Demande de recours gracieux

SPIRIT QUAI FAVIER PORT SAINT LOUIS DU RHONE (13)

Aménagement du Quai Favier – Construction d'un ensemble immobilier à Port Saint Louis du Rhône

1 REPONSE AUX DEMANDES DE LA DREAL PACA

Figure n°2 – Carte de zonage réglementaire PPRI

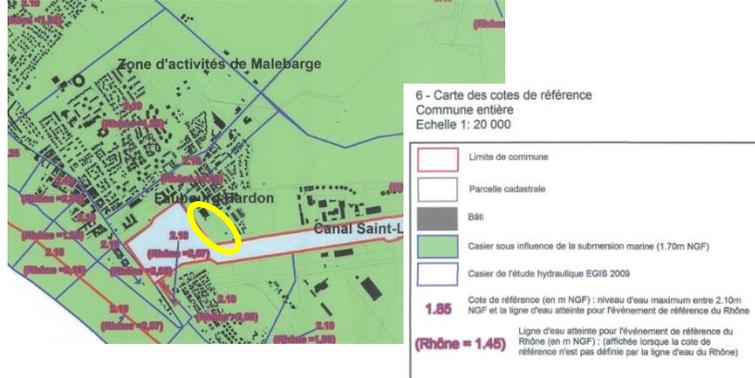
- en zone correspondant à un casier sous influence de la submersion marine, définie par le plan de prévention des risques naturels prévisibles (inondation par débordement du Rhône et submersion marine) de la commune de Port-Saint-Louis-du-Rhône, approuvé par arrêté préfectoral du 21/06/2016 ;

Le PPRI de la commune approuvé le 21 juin 2016 ne définit pas les parcelles dans les zones concernées par l'aléa de référence défini par la côte 1.70 m NGF. Le projet est situé à plus de 2 m NGF.

Les parcelles du projet sont néanmoins définies comme une zone de précaution pour les casiers sous influence de la submersion marine (1,70m NGF) comme tout le pourtour du canal Saint Louis.

Les zones de précaution sont soumises à la prescription suivante concernant le calage à la cote des premiers planchers selon le PPRI de Port-Saint-Louis-du-Rhône : « Les premiers planchers des constructions autorisées en zone inondable doivent être implantés au-dessus de la cote de référence avec une revanche de 30 cm ».

13.02.24
1/200
23.04 MPS
PC.2c
Plan des réseaux

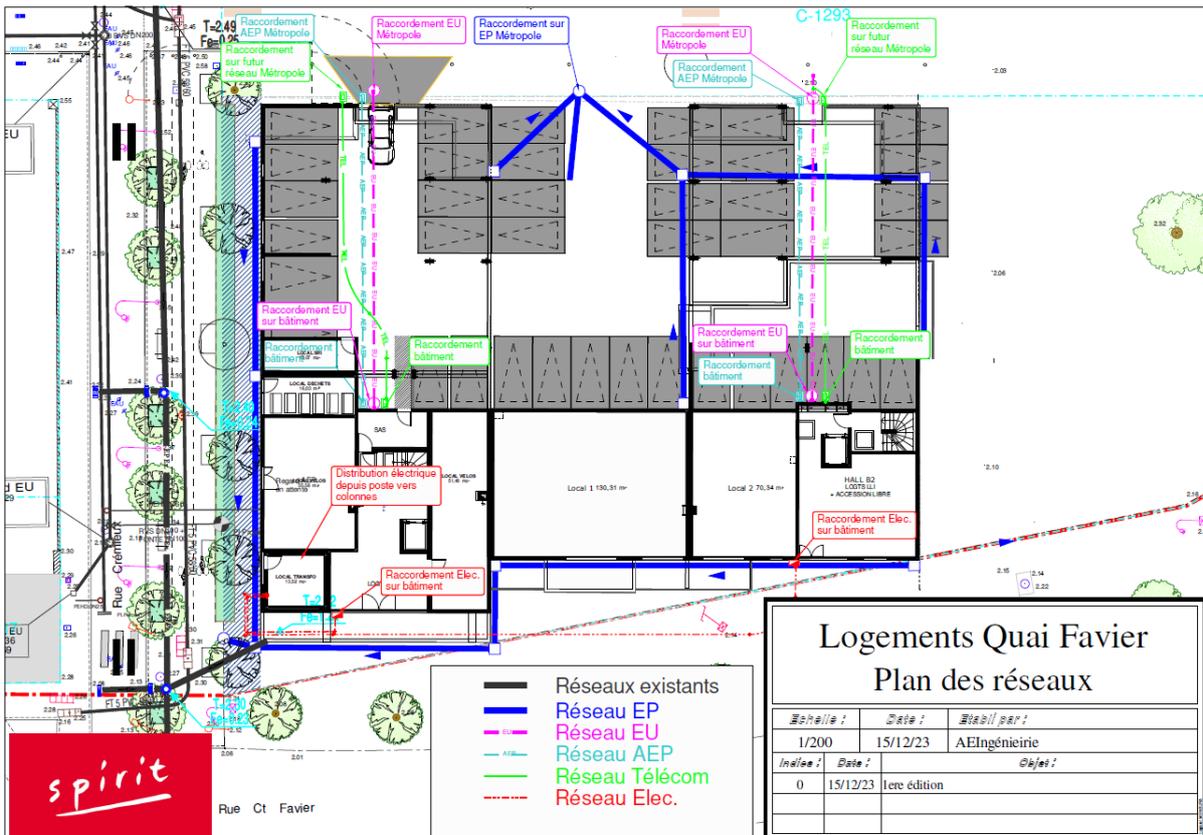
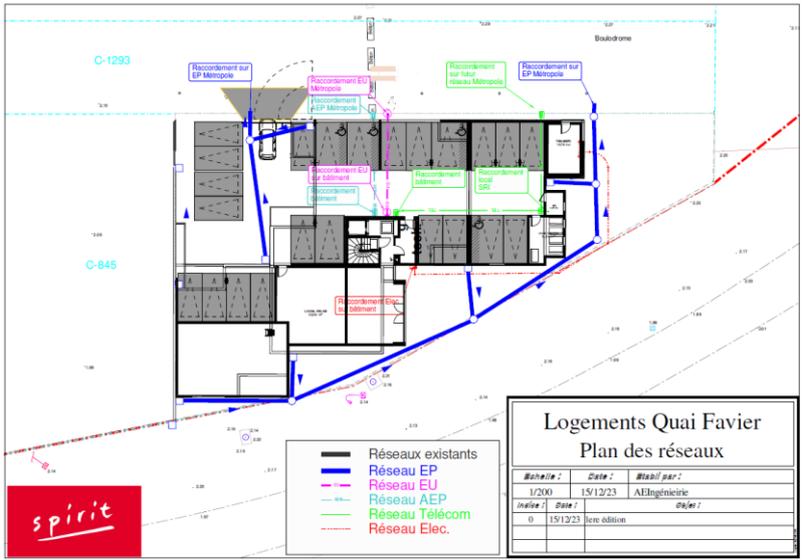
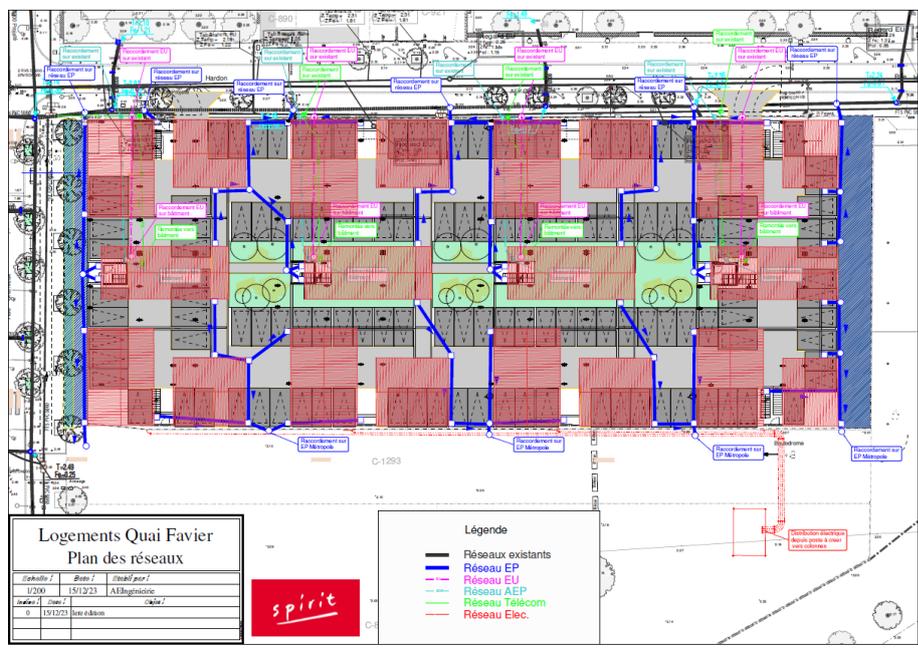
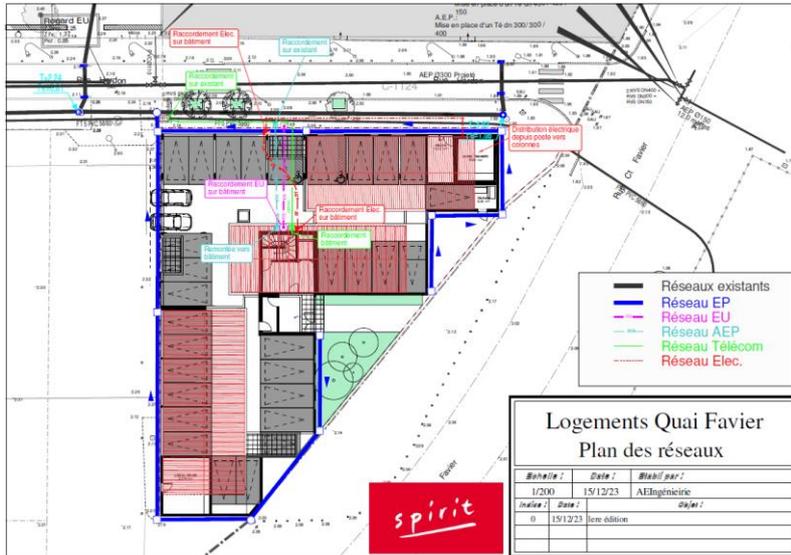
<p>Capacité des réseaux d'adduction en eau potable et d'eaux usées à répondre aux besoins supplémentaires que le projet engendrera en phase d'exploitation</p>	<p>La gestion des eaux pluviales sera conforme au PLU de Port-Saint-Louis-du-Rhône.</p> <p>Les eaux usées seront de type sanitaires et raccordées au réseau d'eaux usées de la collectivité.</p>	<p>Le site sera raccordé aux réseaux EU, EP, AEP communaux. Les plans des réseaux ont été réalisés dans le cadre du dépôt des permis de construire (au nombre de 5).</p> <p>Le site est localisé en zone UAa1 « Secteur de renouvellement urbain autour du Bassin central », dans ce cadre, le réseau communal est suffisamment dimensionné pour permettre des constructions et ainsi une augmentation des besoins.</p>	<p>Un extrait du PLU de Port-Saint-Louis-du-Rhône pour la zone UA est disponible en Annexe n°5.</p> <p>Les plans des réseaux sont disponibles en Annexe n°6.</p>
